# 「もんじゅ」廃止措置計画の変更内容 (模擬燃料体の部分装荷)

## 炉心支持板の地震時時刻歴応答の算出について

日本原子力研究開発機構 (JAEA)

## ○前回（第25回）監視チーム会合におけるコメントについて回答

# 炉心支持板の時刻歴応答 炉心支持板の加速度応答時刻歴波形

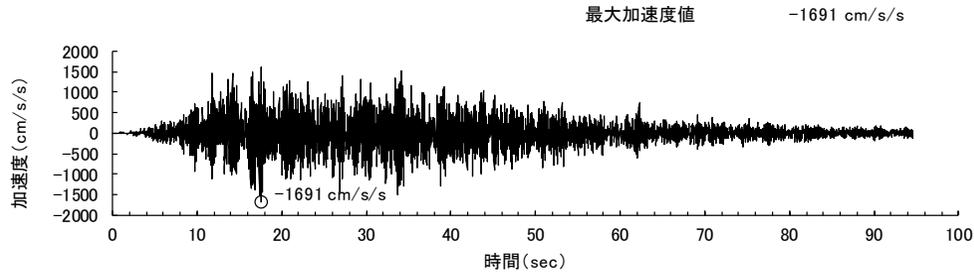
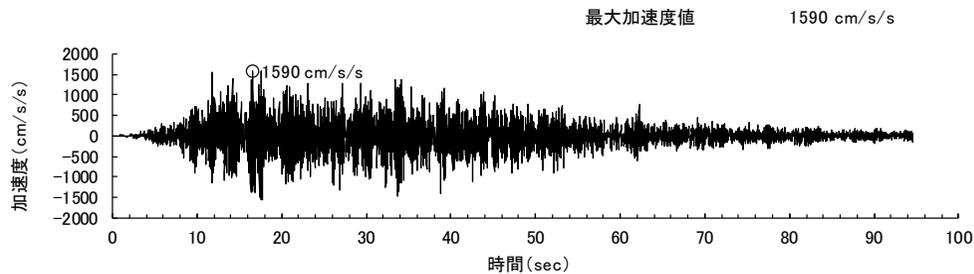
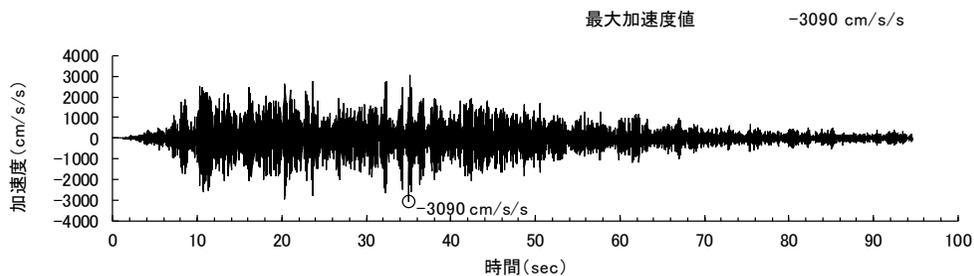
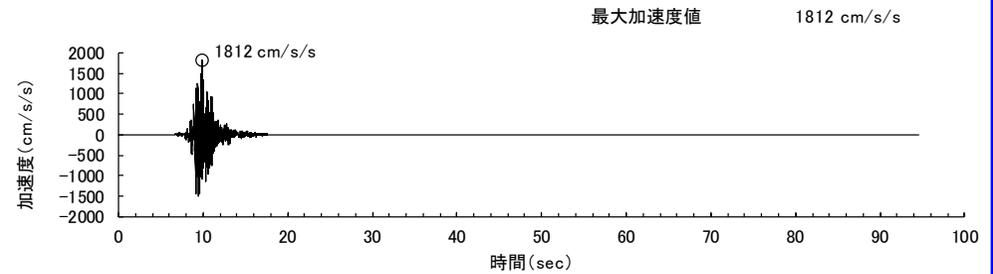
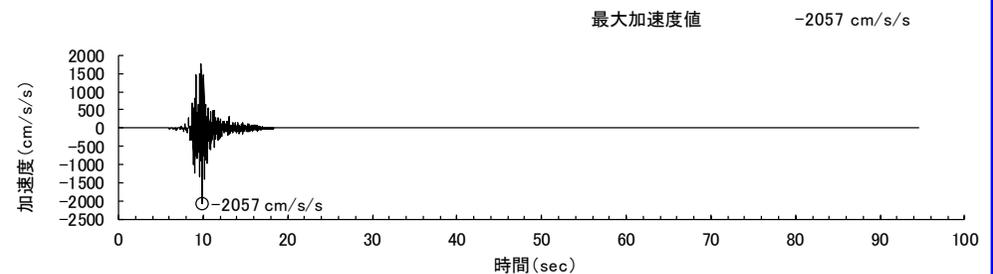
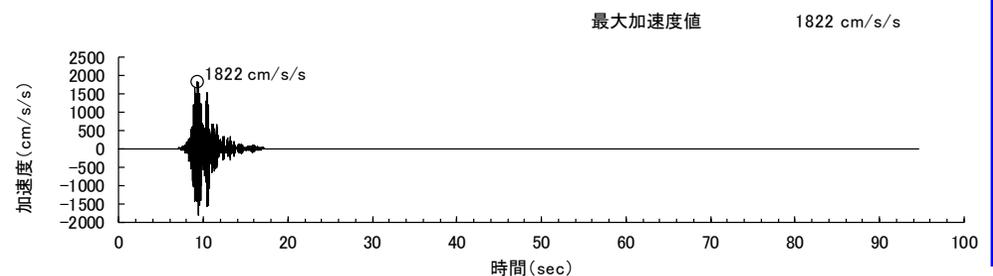
No	コメント	頁
8	群振動の入力条件となる炉心支持板の地震時時刻歴応答について、その評価手法やモデルと合わせて、その時刻歴データについても具体的に示すこと。また、これに対する実験体系の入力条件に関する妥当性を説明すること。	2～

群振動の入力条件となる炉心支持板の地震時時刻歴応答について、その評価手法やモデルと合わせて、その時刻歴データについても具体的に示すこと。また、これに対する実験体系の入力条件に関する妥当性を説明すること。

「応答スペクトルに基づく地震動評価」により策定した地震動による  
炉心支持板の加速度応答時刻歴波形

軽水炉の基準地震動レベルを参考に策定した地震動による  
炉心支持板の加速度応答時刻歴波形

求めた炉心支持板の加速度時刻歴応答を、3次元炉心群振動解析の入力とする。
